INA Service-Info

Stiller lopen van de motor

Vervanging van starre rol door een dynamovrijlooprol

Fig. 1: Vervanging van starre rol door een dynamovrijlooprol

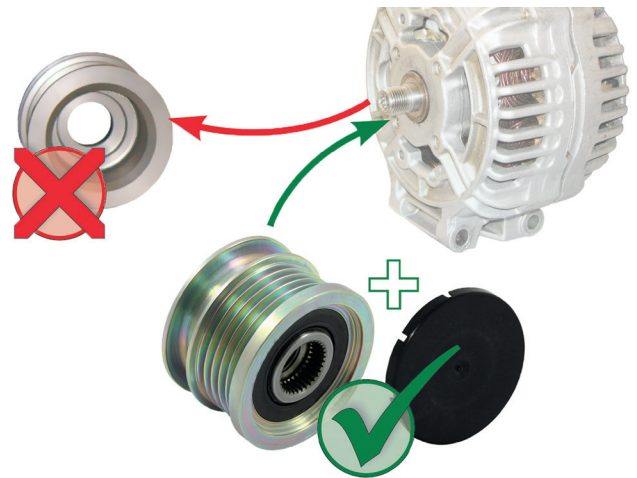
Bij de bovengenoemde voertuigen met starre dynamorol kan sprake zijn van trillingen en storende geluiden uit de hulpaggregaataandrijving. Deze ontstaan door de in vergelijking met de benzinemotor onregelmatigere loop van de dieselmotor.

Schaeffler Automotive Aftermarket adviseert de betrokken voertuigen met starre dynamorol uit te rusten met een dynamovrijlooprol.
 Let op: Neem altijd de bijgevoegde montage-instructie in acht!

De dynamovrijlooprol koppelt de hulpaggregaataandrijving los van de onregelmatigheden van de draaiende motor en zorgt voor een gelijkmatigere en daardoor rustigere loop van de multiriem. Hierdoor loopt de motor stiller en aangenamer.
